TRANS/WP.29/2003/47
4 avril 2003

PROJET DE RECTIFICATIF 1 AU PROJET DE REGLEMENT:

PRESCRIPTIONS UNIFORMES RELATIVES A L'HOMOLOGATION DE PNEUMATIQUES
EN CE QUI CONCERNE LE BRUIT DE ROULEMENT

Exemple 1

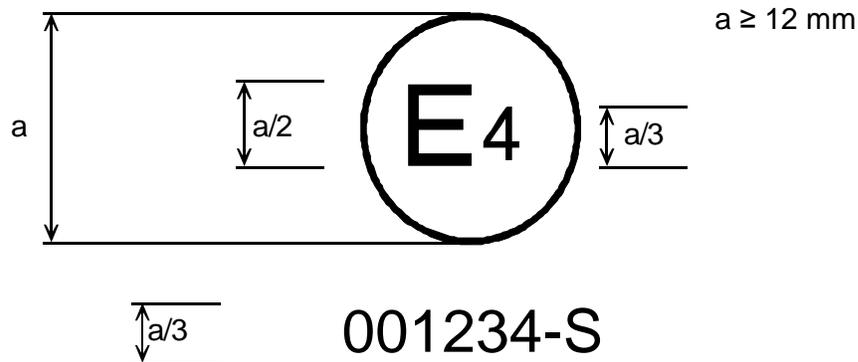
Annexe 2, modifier comme suit:

La marque d'homologation ci-dessus, apposée sur un pneumatique, indique que ce pneumatique a été homologué aux Pays-Bas (E4) conformément au Règlement No XXX (indiqué par "-S" seulement) sous le numéro 001234. Les deux premiers chiffres du numéro d'homologation (00) indiquent que l'homologation a été accordée conformément aux dispositions de ce Règlement sous sa forme initiale.

Exemple 2

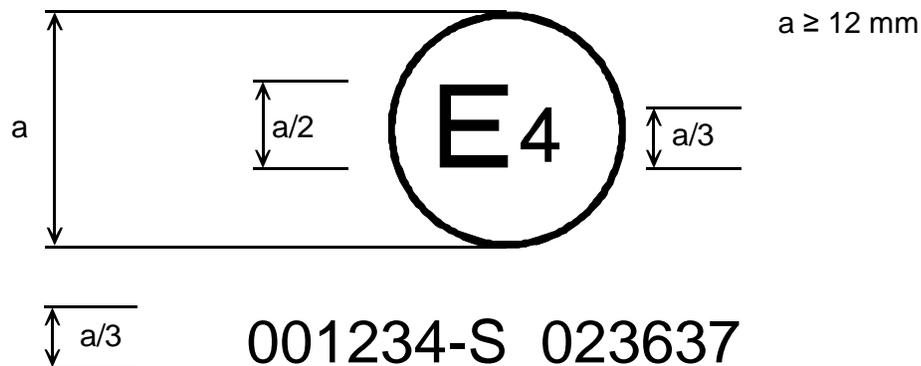
La marque d'homologation ci-dessus indique que le pneumatique en question a été homologué aux Pays-Bas (E4) conformément aux Règlements Nos XXX (indiqué par "-S" seulement) et 30. Les deux premiers chiffres du numéro d'homologation indiquent qu'aux dates auxquelles les homologations respectives ont été accordées, le Règlement No XXX était toujours sous sa forme initiale mais le Règlement No 30 avait été modifié par la série 02 d'amendements.

Example 3

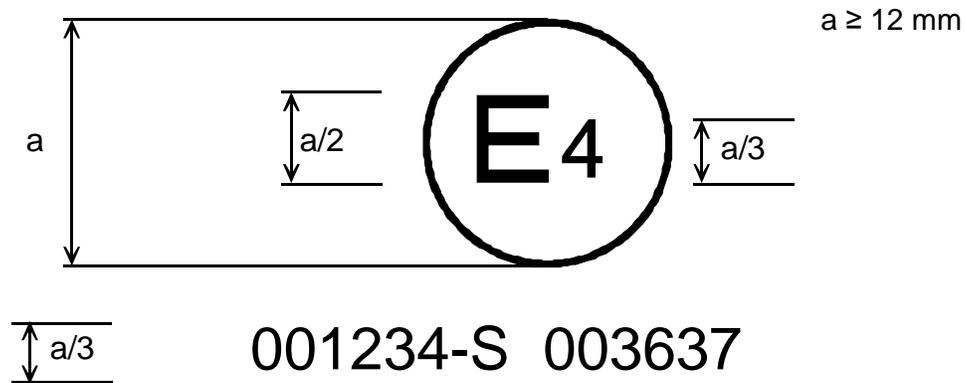
La marque d'homologation ci-dessus indique que le pneumatique en question a été homologué aux Pays-Bas (E4), conformément aux Règlements Nos XXX (indiqué par "-S" seulement) et 54. Les deux premiers chiffres du numéro d'homologation indiquent qu'aux dates auxquelles les homologations respectives ont été accordées, les Règlements Nos XXX et 54 étaient toujours sous leur forme initiale.
